## **PROPOSTA DI PIANO ATTUATIVO E CONTESTUALE VARIANTE PUNTUALE AL R.U.C. RELATIVA AL L.L. 3 – S. POLO IN CHIANTI**

### **RELAZIONE GEOLOGICA DI FATTIBILITA'**

### **INTEGRAZIONI**

*(come da richiesta Genio Civile prot. N. 0019645/2017)*

**CARTA DELLE AREE A  
PERICOLOSITA' IDRAULICA  
Stato Variato LL 3**

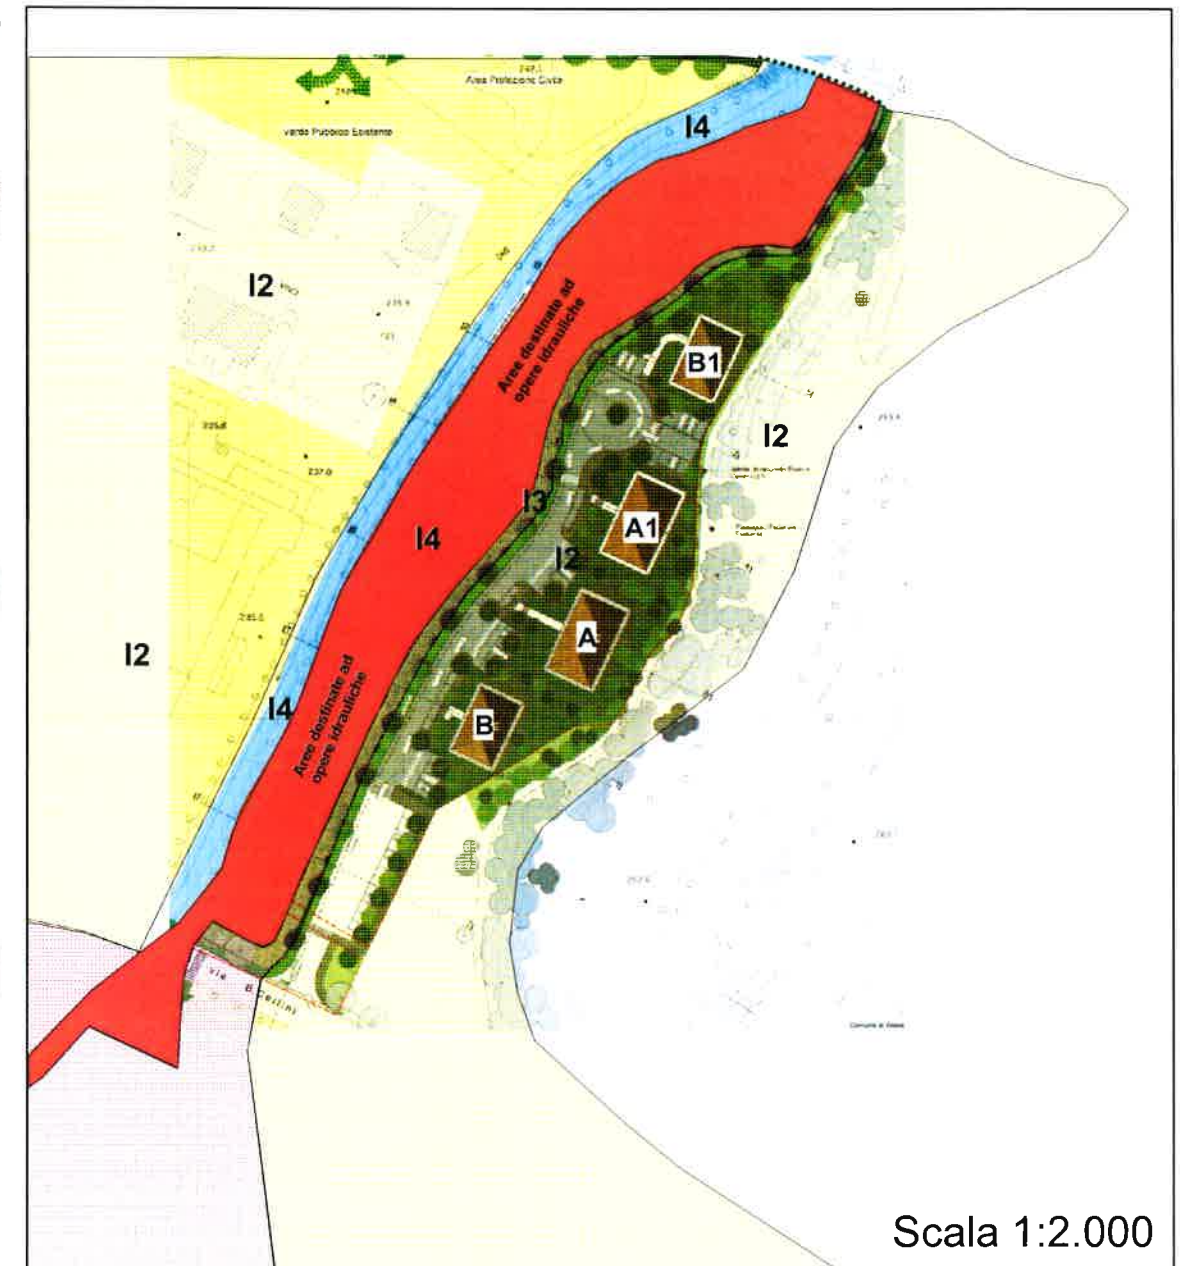
c – Il Genio Civile ha richiesto un *"potenziamento della funzione di laminazione della restante area non oggetto di trasformazione. A questo proposito dovrà essere individuata una volumetria di circa 10.000 mc di scavo mediante rimodellazione morfologica dell'area con l'obiettivo di produrre il massimo effetto di mitigazione del rischio per eventi di piena 30ennali"*.

La variante integrativa, compatibilmente con le volumetrie edificatorie e opere di urbanizzazione, ha previsto una superficie da destinarsi ad *"opere idrauliche di mitigazione del rischio"* pari ad una superficie di circa 7300 mq, aumentata rispetto alla attuale situazione di *"esondabilità"* di 6800 mq (+7 % circa); considerando un'altezza media di scavo di circa 1,5 m a monte e di circa 1,2 m a valle, si ottiene un volume di laminazione finale compreso tra un minimo di 6500 mc, non considerando la fascia di 10 m dal ciglio di sponda del B.ro delle Cannete, fino ad un massimo di circa 8000 mc, potendo modellare adeguatamente le scarpate fino alla distanza dei 4 m dal ciglio di sponda.

Considerando l'attuale superficie esondata ed i battenti idrici per l'evento Tr 30 anni, tramite il metodo delle sezioni ragguagliate si è valutato un volume attuale di esondazione pari a 1866 mc (vedi *Relazione Idrologico-Idraulica* del P.S. comunale-Q.C., gennaio 2016 riferito al T.Ema-Borro delle Cannete, Progeo Associati, Arezzo), mentre con le varianti proposte si ottengono volumi di laminazione variabili da un minimo di 6500 mc fino ad un massimo di 8000 mc circa. La trasformazione dell'area a verde in sponda sx del B.rro delle Cannete in area di laminazione, determina un incremento dei volumi di laminazione variabili da un minimo di 350 % fino ad un massimo di circa 430 % rispetto alle condizioni attuali.

**Volume di esondazione con sistemazione area di laminazione a variante P.A. LL3 (H scavo media: 1,35 m):**  
**da min. 6500 mc a 8000 mc (secondo le modalità progettuali esecutive)**  
**(incremento potenziale di laminazione da 350 % a 430 %)**
